Pismo: CRZP/50/2026/AZP/23

## WYJAŚNIENIA TREŚCI SWZ\_15

Dotyczy: postępowania o udzielenie zamówienia publicznego, prowadzonego w trybie przetargu nieograniczonego na **”Zaprojektowanie i wykonanie robót budowlanych dla zadania pn. ”Budowa budynku Centrum Informatycznego wraz z zagospodarowaniem terenu i niezbędną infrastrukturą”** – znak sprawy **CRZP/50/2026/AZP**.

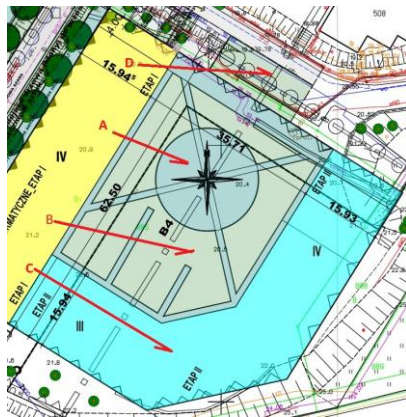
Prosimy o informację, czy zaznaczone elementy A, B, C, D są objęte przetargiem, jeżeli tak to prosimy o informacje czym one są.

**Stanowisko (wyjaśnienie) Zamawiającego:** Elementy A, B, C, D należy zaprojektować w projekcie zagospodarowania terenu. Nie znajdują się w zakresie robót budowlanych.

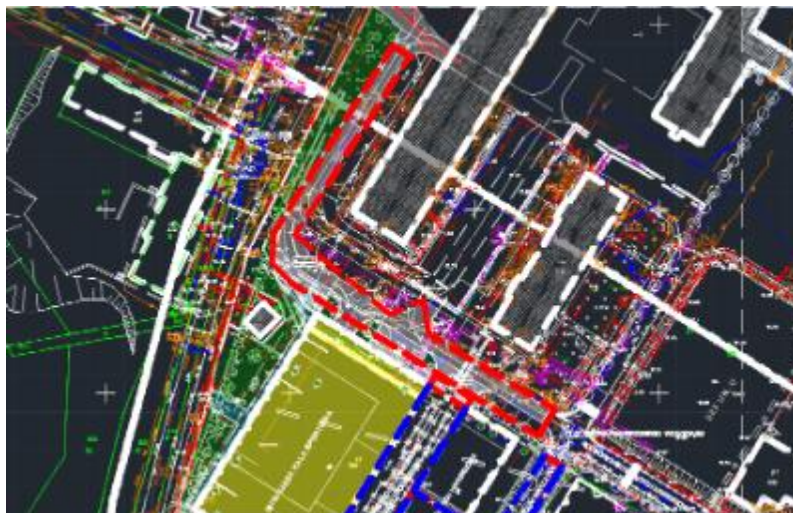
Stalarka zewnętrzna - Akustyka – prosimy o określenie jaką akustykę przyjąć dla poszczególnych konstrukcji.

Na rzutach i rysunkach elewacji nie ma określonej akustyki, jednak w opisie fasad i okien mamy zapis:

Fasady – izolacja akustyczna wg ISO 140-3: do  $R_w(C, C_{tr}) = 48 (-1,3)$  dB

Okna – izolacja akustyczna wg ISO 140-3: do  $R_w(C, C_{tr}) = 49 (-1,4)$  dB

**Stanowisko (wyjaśnienie) Zamawiającego:** Zgodnie z opisem fasad i okien.
